PARECER DA COMISSÃO DE AVALIAÇÃO

LINHA PENELA-VILA CHÃ B, A 400 KV E SUBESTAÇÃO DE VILA CHÃ B 400/60 KV

COMISSÃO DE AVALIAÇÃO

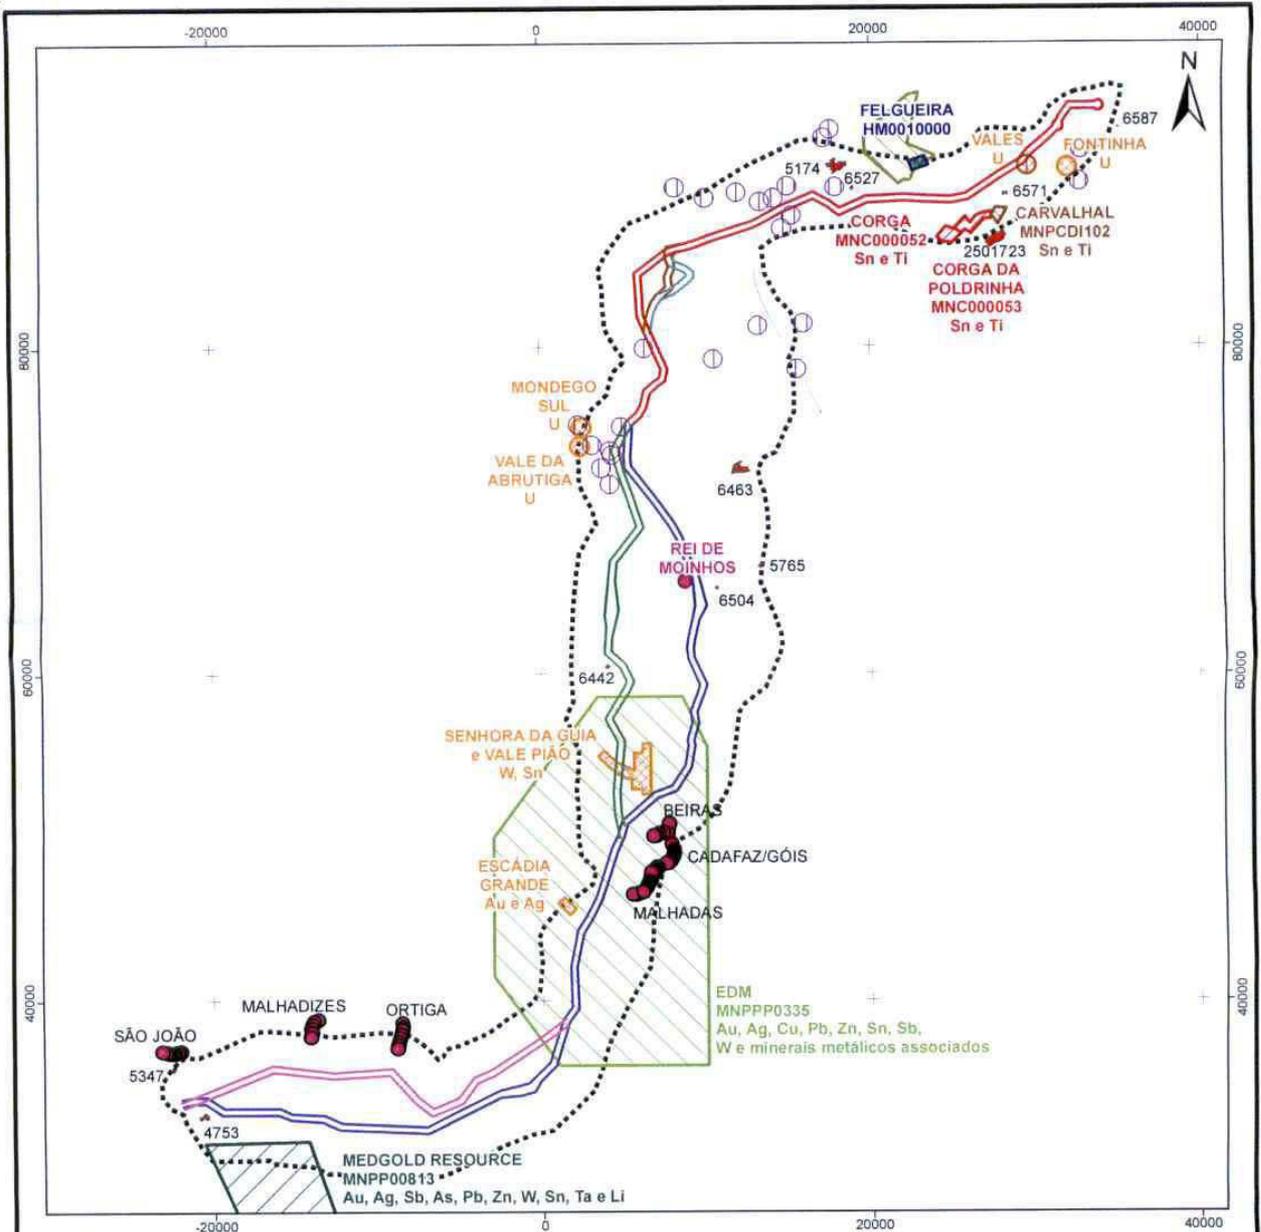
Na sequência da análise feita ao projeto, verificou-se a existência de sobreposições da área em estudo com uma área afetas a recursos geológicos - *vide* desenho n.º 346/DAT/2013.

Desta forma, a posição desta DG vai no sentido de acautelar a eventualidade da existência de recursos no local e salvaguardar as condições de segurança actualmente existentes, nomeadamente, no que se refere ao cumprimento das disposições referentes às servidões administrativas, distâncias mínimas de segurança e restrições de utilidade pública vigentes, as quais se regem pelo disposto na legislação aplicável.

Apesar das sobreposições verificadas da área do projeto com área afetas a recursos geológicos, não se vê inconveniente à implementação do mesmo, não sendo expectável que sejam gerados impactes negativos muito significativos, pelo que esta DG emite parecer favorável ao projeto, em fase de Estudo Prévio. Solicita-se, no entanto, nova consulta a esta DG quando estiverem a trabalhar a uma escala com maior pormenor aquando do desenvolvimento do RECAPE.

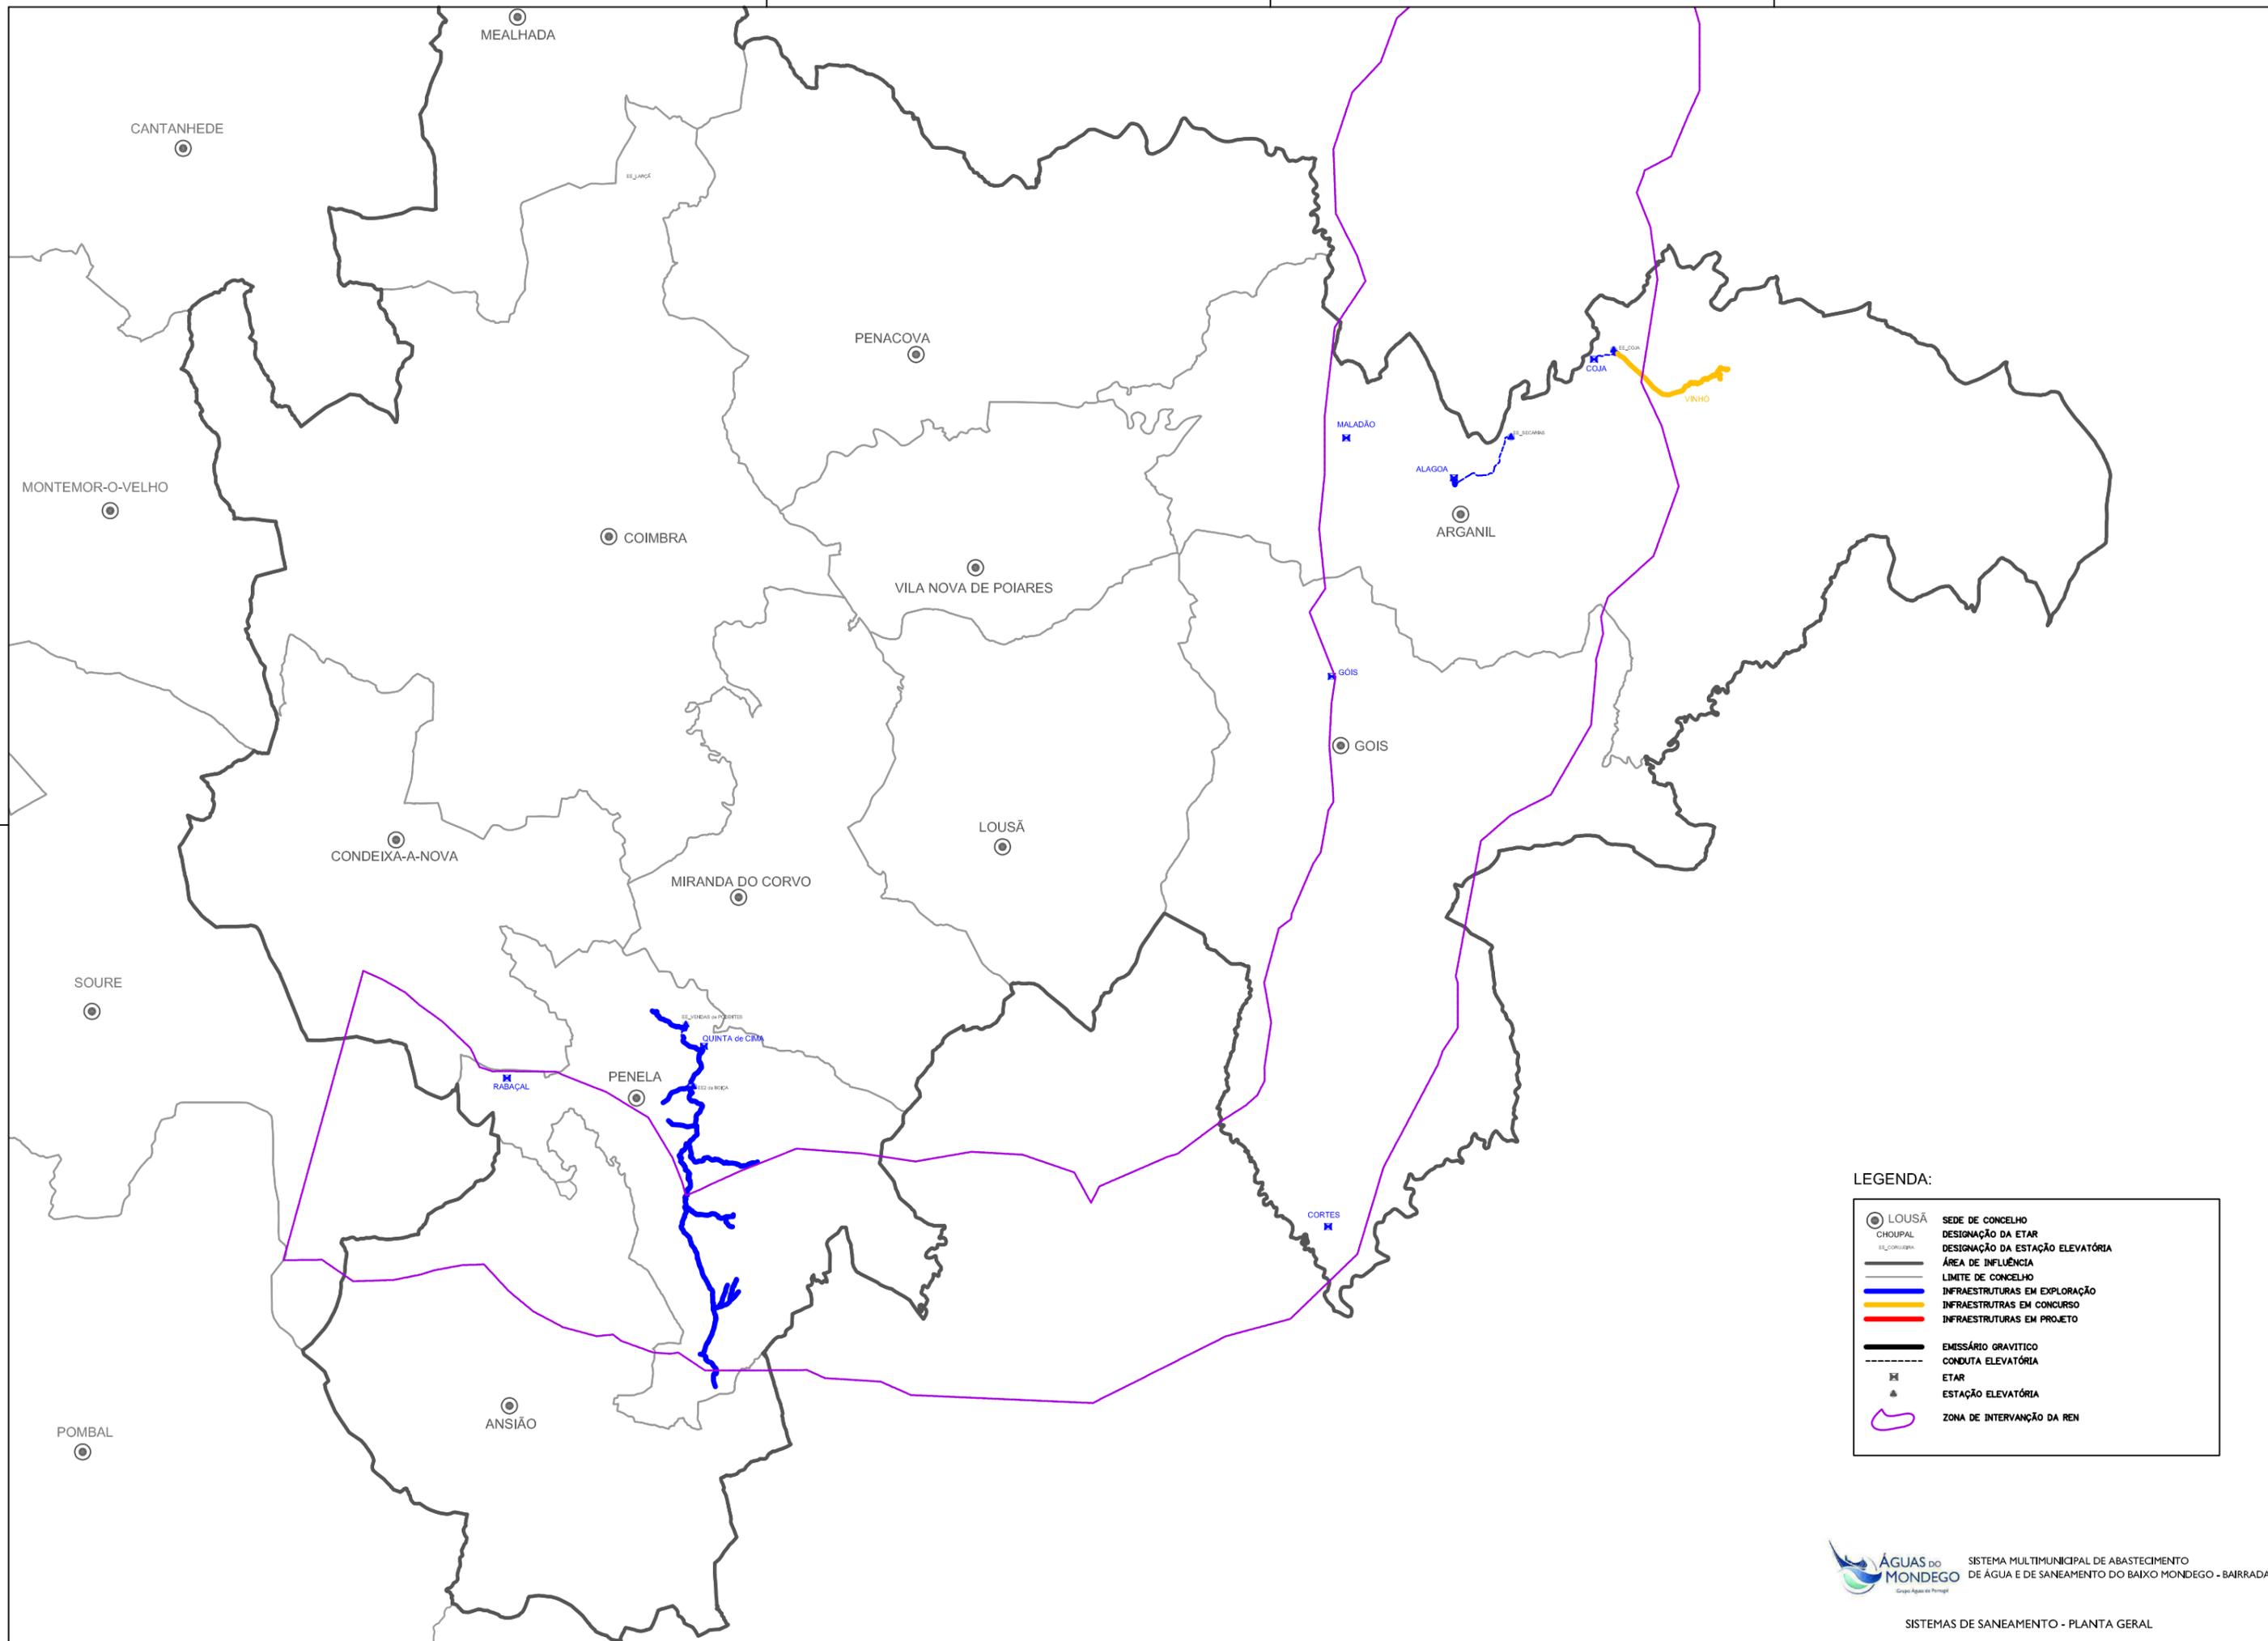
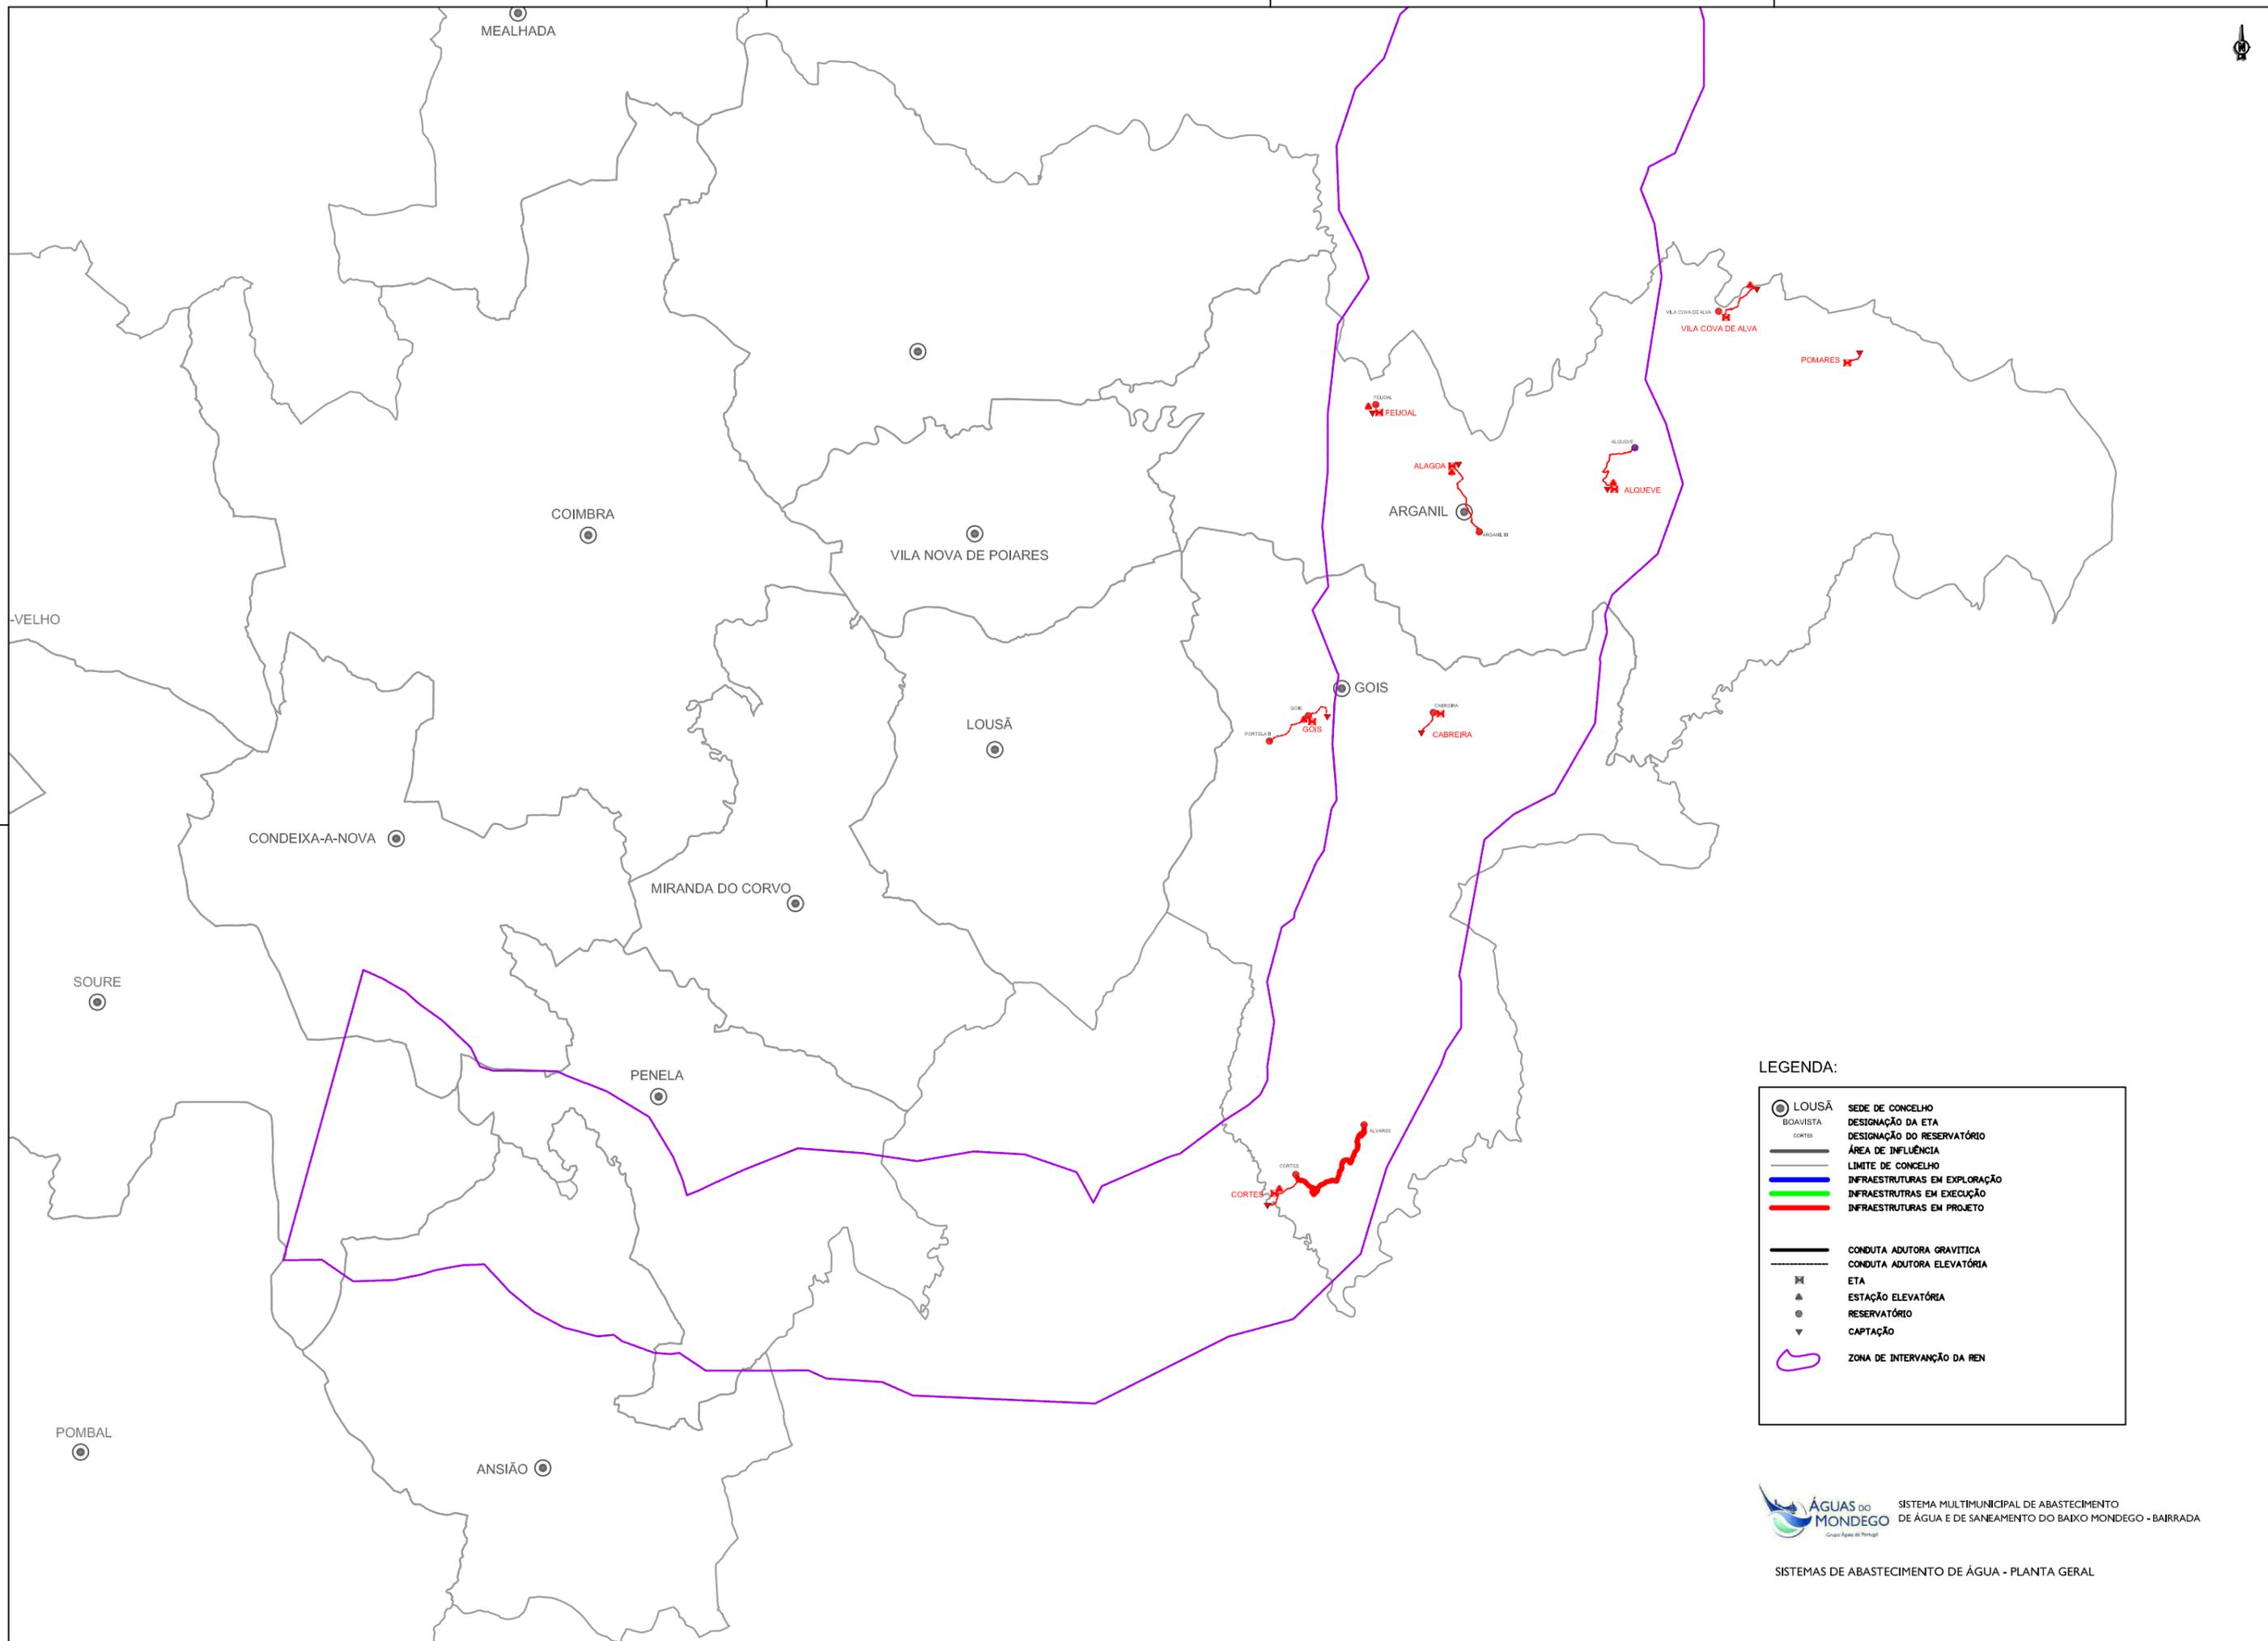
Na sequência da receção do vosso ofício, com a referência mencionada em epígrafe, a Águas do Mondego informa que existe um conjunto de infraestruturas, quer de abastecimento de água, quer de saneamento de águas residuais, presentes na vossa área de intervenção, que se encontram em exploração por esta empresa, ou se encontram previstas executar. Informamos que, já em 29/02/2012, foi enviado o cadastro das nossas infraestruturas, à empresa Arqpais – Consultores de Arquitetura Paisagista e Ambiente, Lda., referentes à zona do projeto em causa. No CD que anexamos a este ofício encontram-se duas plantas (uma referente a Abastecimento de água e outra referente a Saneamento de águas residuais), onde se encontram representadas as infraestruturas mencionadas.

Relativamente às captações de água, previstas executar nos concelhos de Arganil e Góis, informamos que nas zonas correspondentes aos perímetros de proteção das mesmas, serão proibidas quaisquer construções, de forma a evitar comprometimentos na quantidade e qualidade da própria água a captar. No que diz respeito aos emissários de águas residuais (gravíticos), alertamos para o facto de, na eventualidade de ser necessário proceder a algum desvio dos mesmos, ser necessário manter as cotas de soleira existentes, para que se possa continuar a manter o seu funcionamento por gravidade.

Na eventual necessidade de efetuar alguma intervenção nas nossas infraestruturas terão obrigatoriamente de solicitar autorização prévia a esta empresa, de modo a que os trabalhos possam ser acompanhados pelos nossos serviços técnicos.
